改善箇所説明図

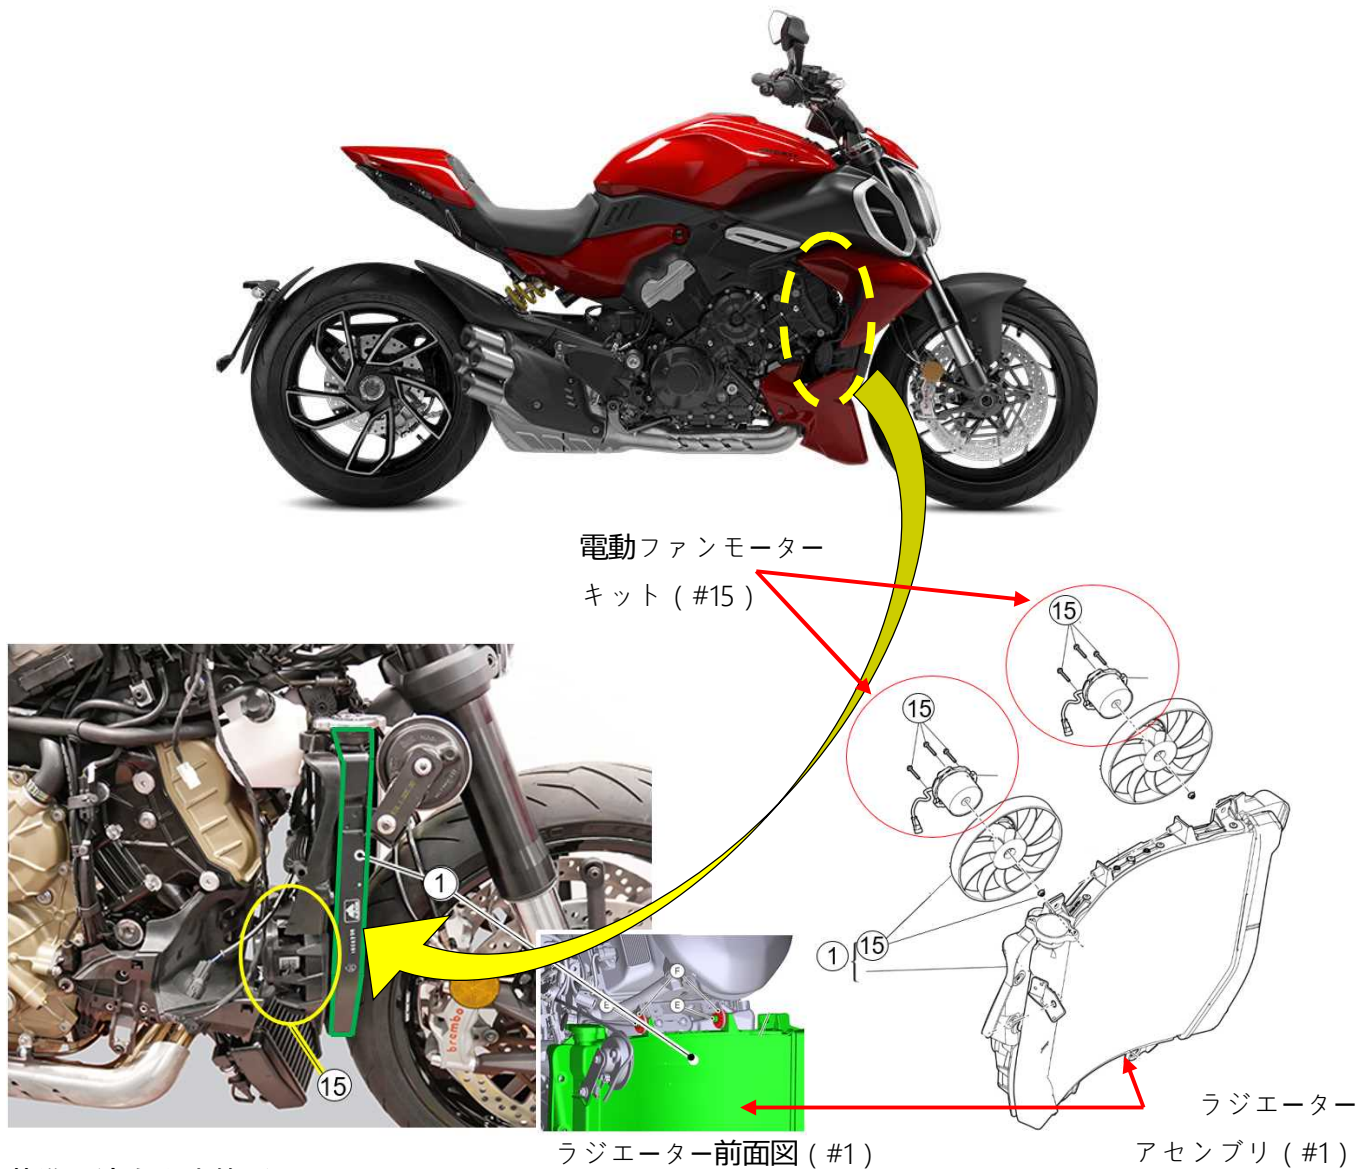
基準不適合発生箇所

エンジン冷却装置において、エンジン冷却用電動ファンモーターの設計が不適切なため、電動ファンのヒューズが過電流により切れる場合がある。そのまま走行を続けると、オーバーヒートが発生し、最悪の場合、エンジンが停止し再始動ができなくなる恐れがある。

改善の内容

1. ラジエーターアセンブリの製造日情報が「2023 年 1 月 4 日」より前の場合、ファンモーター(2 個/台)を良品に交換する
2. 関連するヒューズを 25 A の物に交換する

改善実施車には外-3668のステッカーを貼付する。
